Date : 31 août 2023

Réf. : MRBR-23H040

**AVIS URGENT : Avis relatif à la sécurité**  
**FDR Visionary Suite**

Fig. 1 Rotation autour de l'axe vertical

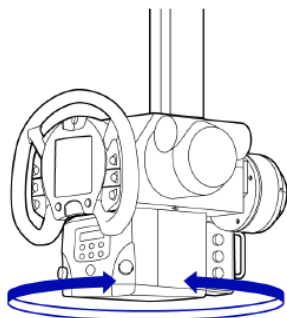
- Procédez à des inspections quotidiennes conformément au manuel d'utilisation CH - 200/CH -200 M. En particulier, vérifiez pour des anomalies quelconques, par exemple un dispositif de tube à rayons X capable de pivoter autour de l'axe vertical (voir la fig. 1 ci-dessous) sans activer le moindre bouton du panneau de commande. Si une anomalie quelconque est constatée, cessez d'utiliser l'équipement et contactez le technicien de maintenance de Fujifilm.
- Lors de la mise en rotation de l'assemblage du tube à rayons X, ne pas heurter l'assemblage du tube à rayons X contre la butée au niveau de l'extrémité. Si l'assemblage du tube à rayons X heurte violemment la butée, cela peut entraîner un choc sur le boulon qui pourrait se desserrer voire se rompre.
- Ne pas faire pivoter l'assemblage du tube à rayons X au-dessus du patient ou à proximité de ce dernier.

Dans le cas peu probable où l'ensemble des boulons se briseraient, nous ajouterons des pièces de protection afin que la section de porte-tube à rayons X ne se désolidarise pas de la colonne.

Dans le même temps, nous remplacerons les boulons qui retiennent la section de porte-tube à rayons X.
